REF: Respuesta al radicado IDU No. 202652601412252. Respuesta descargos y programación Visita de Verificación de Reparaciones. Póliza No. 8002003815 Certificado No. 14. Contrato IDU 1691 de 2020

En atención a su comunicación con número de radicado No. 202652601412252, a través de la cual el contratista Gama Ingenieros Arquitectos SAS presenta los descargos correspondientes a los daños identificados durante la visita de seguimiento a las obras del Contrato IDU-1691-2020, esta dependencia se permite emitir el respectivo pronunciamiento. Una vez analizados los argumentos expuestos, se exponen a continuación las consideraciones correspondientes:

Plano record - PL-UR-EP-GP1-NO-15

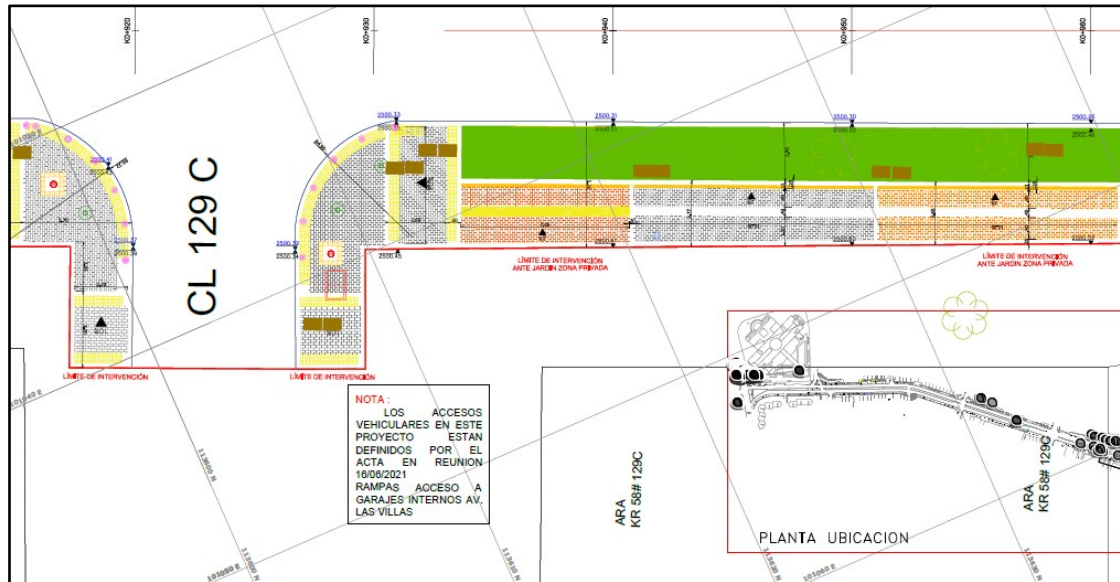
En relación con este daño, si bien los soportes allegados inicialmente basados en las cantidades registradas en el formato FO-CI-70 sugieren que la caja afectada no fue objeto de intervención, surgen dudas ya que el límite de intervención del contrato incluía todo el andén, según se registra en el plano record PL-UR-EP-GP1-NO-15 (se adjunta imagen). Dado lo anterior, se requiere que el contratista allegue un soporte documental adicional que permita establecer de manera concluyente que la caja que presenta el daño se encuentra por fuera del alcance de las obras entregadas y garantizadas, lo anterior, con el fin tener certeza sobre el tema y proceder con la exclusión de este elemento del amparo de estabilidad, si es el caso.

Finalmente, se solicita la complementación de los descargos para el daño 2-6 los cuales deberán ser radicados en la Entidad dentro de los 15 días calendario siguientes al recibo de la presente comunicación. Se programa la visita de verificación de reparaciones para el martes 3 de noviembre de 2026, hora 8:45 am, punto de encuentro Ac 63 No.45-10.
